サンバーのリコールについて

平成 5年 5月 19日、富士重工業株式会社より、国土交通省にサンバーのリコールを届け出いたしました。

配電器

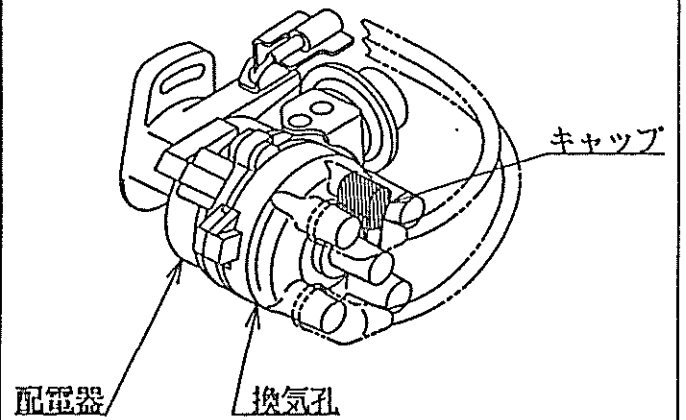
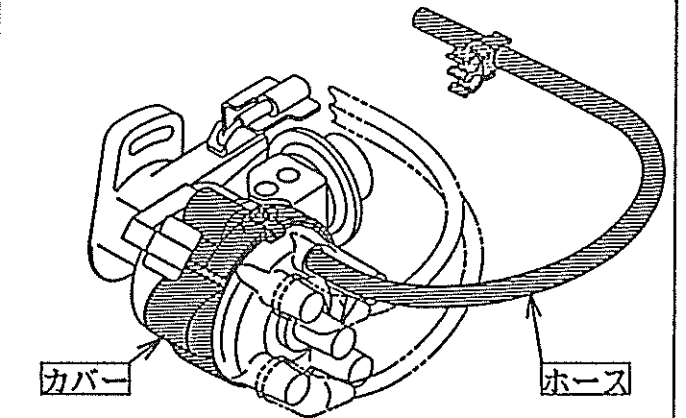
車名	型式	通称名	リコール対象車の含まれる車台番号	リコール対象車の製作期間	リコール対象車の台数	基準不適合状態にあると認める構造、装置又は性能の状況及びその原因	改善の内容
スバル	V-KS3	スバル サンバー	KS3-002003 } KS3-027842	平成2年2月20日 } 平成3年3月20日	23,153	車両の後方下部にある原動機の点火装置等を保護するための防水板の形状が不適切なため、雨天時に高速道路等を長時間走行した場合、配電器(ディストリビュータ)の換気孔から雨水が入り、当該配電器内部に溜るものがあり、このままの状態で使用を続けると、最悪の場合、点火装置が失火して原動機が停止し、再始動できなくなるおそれがある。	全車両、防水板を対策品と交換するとともに、配電器本体にホースを取り付ける。 なお、接点方式の配電器については、防水カバーを取り付ける。
	V-KS4	スバル サンバー	KS4-002019 } KS4-052703	平成2年2月20日 } 平成3年2月28日	1,083		
	V-KV3	スバル サンバー スバル サンバー トライ	KV3-002001 } KV3-040770	平成2年2月20日 } 平成3年3月16日	28,597		
スバル	V-KV4	スバル サンバー	KV4-002013 } KV4-036171	平成2年2月20日 } 平成3年2月25日	474	同上	同上
合 計					53,307

- ①キャップに替え、ホースを追加する。
- ②接点方式の配電器については、配電器の換気孔にカバーを追加する。
